改善箇所説明図

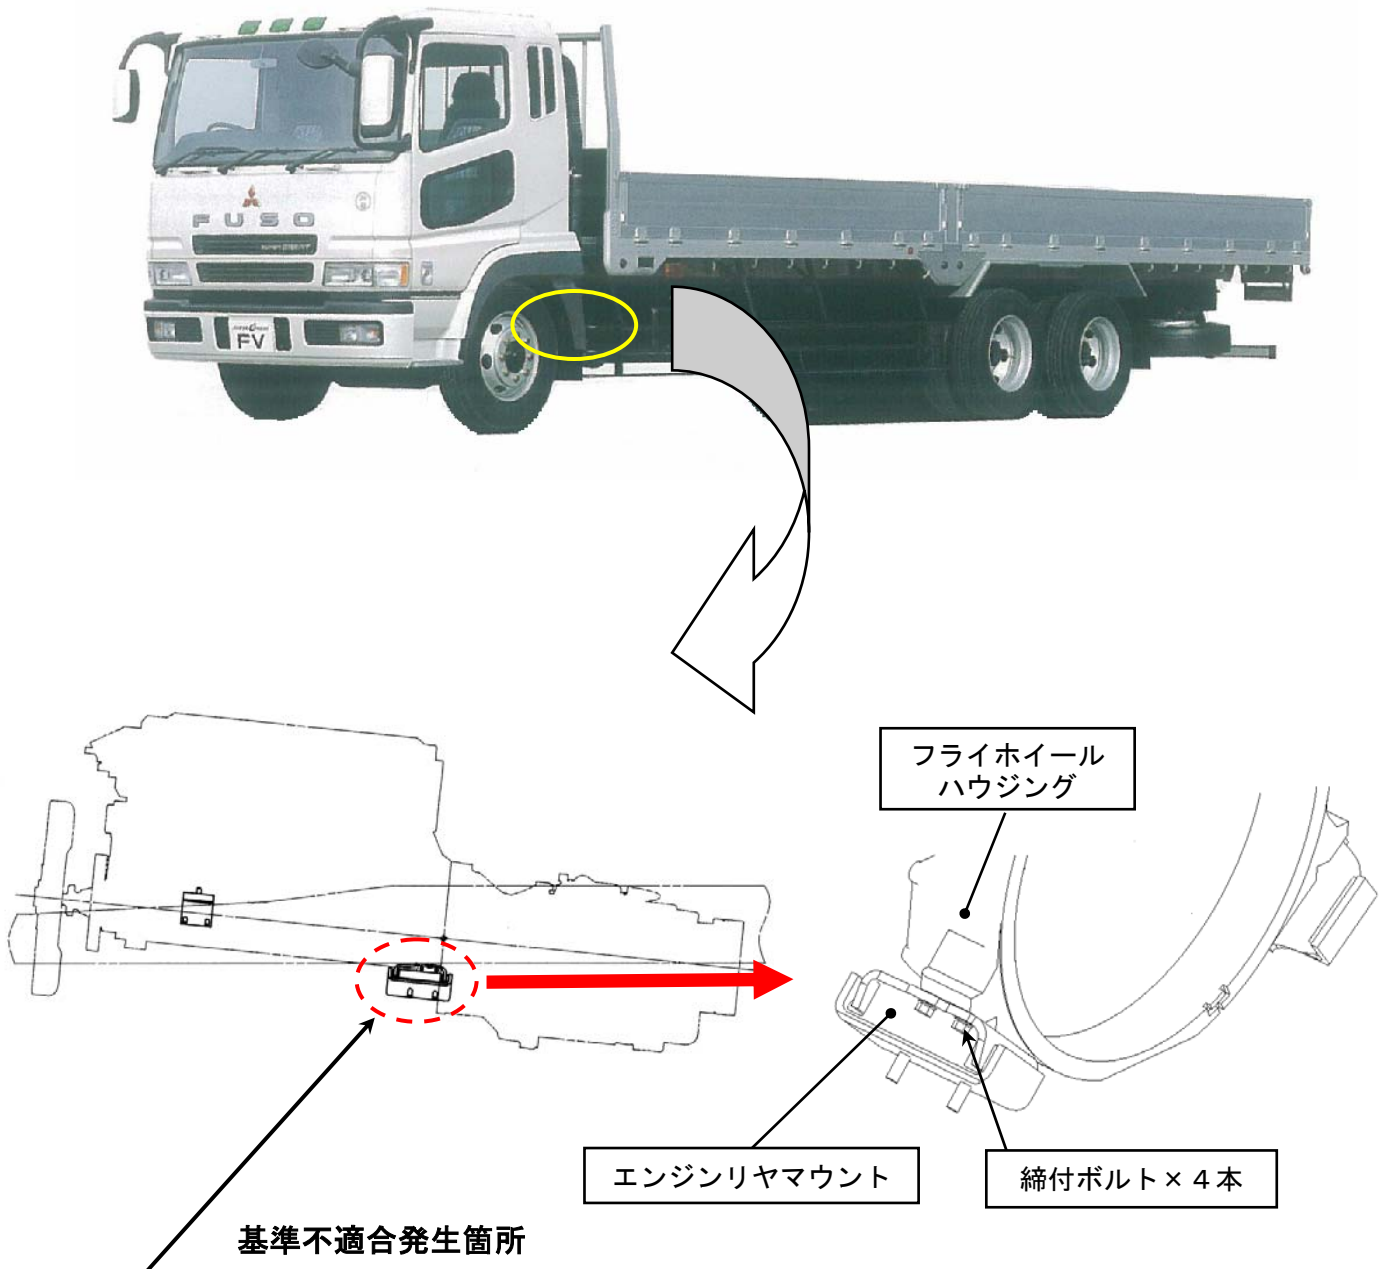
エンジンリヤマウントの座面加工が不適切なため、当該マウントの固定ボルトの軸力が不足しており、急発進・悪路走行等を繰り返した場合に、当該マウントの締付ボルトに緩みが発生するものがある。そのため、そのままの状態で使用を続けると、当該締付ボルトが脱落して、エンジン搭載位置にずれが生じ、最悪の場合、シフト操作が困難になる等、走行不能となるおそれがある。

全車両、エンジンリヤマウントの締付ボルトの締付け状態を点検し、規定トルク値内の場合には指定トルク値にて締付け、規定トルク値以下の場合には当該マウント及び締付ボルトを新品と交換する。同時にフライホイールハウジングのボルトねじ穴を点検し、損傷がある場合はフライホイールハウジングを交換する。また、片側マウントの締付ボルトの全数が脱落していた場合は、プロペラシャフトのガタ点検をする。
